**Návštěvnícké středisko národní přírodní památky Hodonínská Důbrava - " Dům přírody Hodonínské Důbravy"**

## ZMĚNOVÝ LIST

číslo: ZL č. 03

**„Změny u stavebních a inženýrských objektů“**

#### VCP 13 – SNÍŽENÍ KUBATURY VÝKOPŮ, NEREALIZOVÁNÍ DVORNÍCH VPUSTÍ

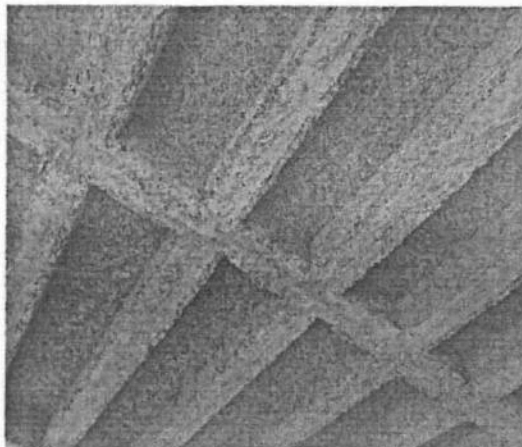
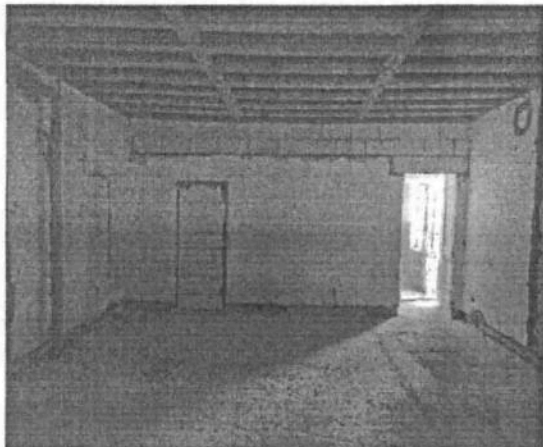
Po skutečném ověření výškového napojení stávající stokové sítě a zajištění spádovosti, došlo k úpravě trasy vnitřní ležaté kanalizace a tím i redukci počtu dvorních vpusť u fasády objektu.

Zodpovědný projektant souhlasí

#### VCP 17 – PROVEDENÍ NOVÉ ČÁSTI KANALIZAČNÍ PŘÍPOJKY

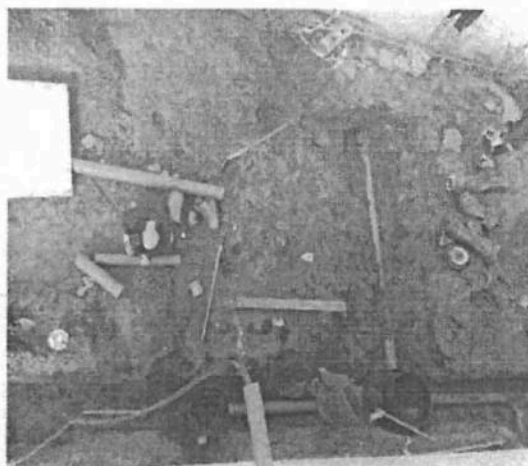
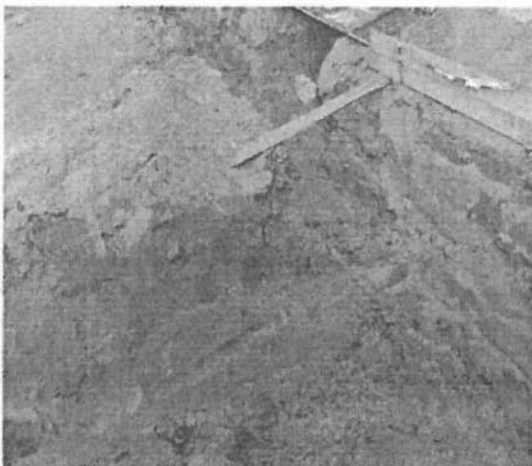
Na základě provedené kamerové zkoušky stávající kanalizační přípojky, byly zjištěny poruchy a defekty stávajícího kameninového potrubí. Dle posouzení projektanta bylo provedeno ve stávající trase v úseku od silniční obruby po novou areálovou kanalizaci její nahrazení novým potrubím z PVC.

Zodpovědný projektant souhlasí

#### VCP 20 – DOBETONÁVKA STÁVAJÍCÍHO STROPU V CHODBĚ M.Č. 1.10

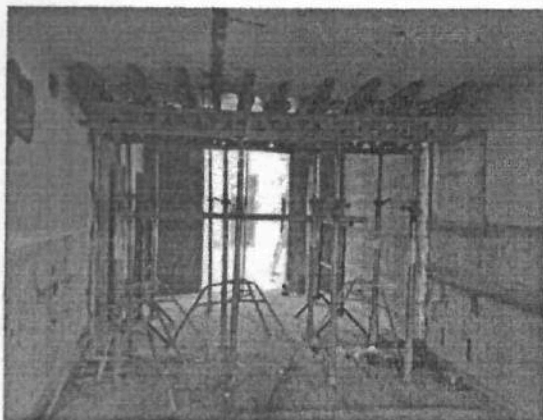
Po odbourání původního středního traktu objektu bylo nutné dořešit dobetonávku stávající stropní kce mezi stávajícím objektem a nově vloženým středním traktem. Projektant navrhnul provést v tomto místě dobetonávku ze železobetonu tř. C 20/25 s ocelovou žebříkovou výztuží D 10mm. Doplnění stávající stropní žebříkové konstrukce nebylo řešeno v zadávací PD.

Zodpovědný projektant souhlasí. Vzniklé VCP jsou dány skutečností zjištěnou na stavbě po demolici stávajících konstrukcí.

#### VCP 27 – PROVEDENÍ NOVÝCH VNITŘNÍCH OMÍTEK

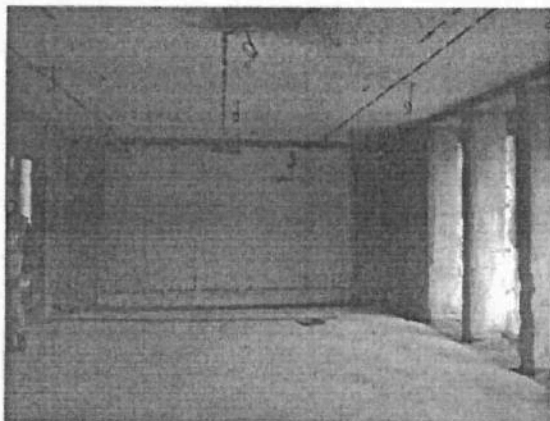
Projektová dokumentace původně předpokládala pouze lokální opravy stávajících omítek. Stávající omítky vykazovaly značné technické defekty – trhliny, praskliny, nesourodou přídržnost k podkladu a značné křivosti dané původním dispozičním rozdělením prostorů. Na základě těchto skutečností a nemožnosti sjednocení původních povrchů bylo po dohodě s projektantem přistoupeno k oklepání původních omítek a k jejich následnému novému provedení.

Zodpovědný projektant souhlasí. Po skončení bouracích prací stávajících příček se ukázala skutečnost, že stávající omítka je značně nesoudržná a jsou výrazné rozdíly mezi povrchem omítek v jednotlivých původních místnostech. Na základě této skutečnosti se rozhodlo, že veškeré stávající omítky budou kompletně odstraněny a budou udělány nové.

#### VCP 28 – DOPLNĚNÍ ZTRACENÉHO BEDNĚNÍ U PRŮVLAKU V1

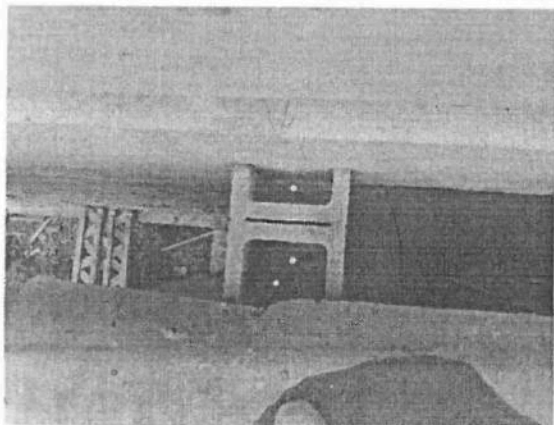
Dle požadavku statika byla v místě za nově provedeným průvlakem V1 doplněna lokálně řada tvárníc ztraceného bednění s ocelovou žebříkovou výztuží D10mm a výplní betonem C20/25. Celkem se jednalo o 6 ks v délce objektu.

Zodpovědný projektant souhlasí, daná konstrukce byla schována v původní konstrukci střechy, po jejím odhalení bylo konstatováno, že je nutné doplnit konstrukci řadou bednicích dílců.

#### VCP 29 – ODPOČET CELKEM 2KS UMYVADEL – PŘEDSÍNĚ WC M.Č.1.04, 1.07

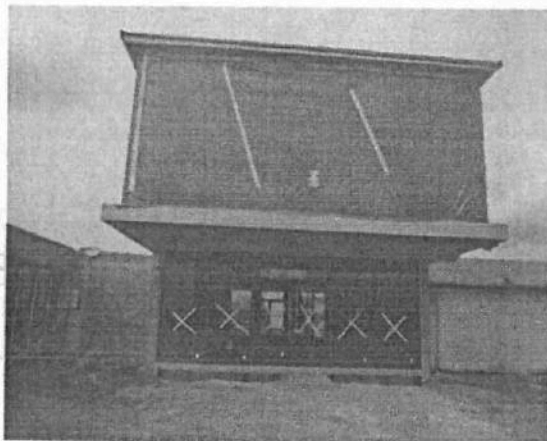
Po provedení zaměření stávajícího prostoru a vytýčení přesných nových pozic příček u WC návštěvnici byl zjištěn nedostatek prostoru oproti zadávací PD. Bylo dohodnuto snížení počtu umyvadel v předsíních WC – každá o 1 ks (při zachování požadavků ČSN).

Funkčnost a soulad s ČSN zůstává zachována. Zodpovědný projektant souhlasí.
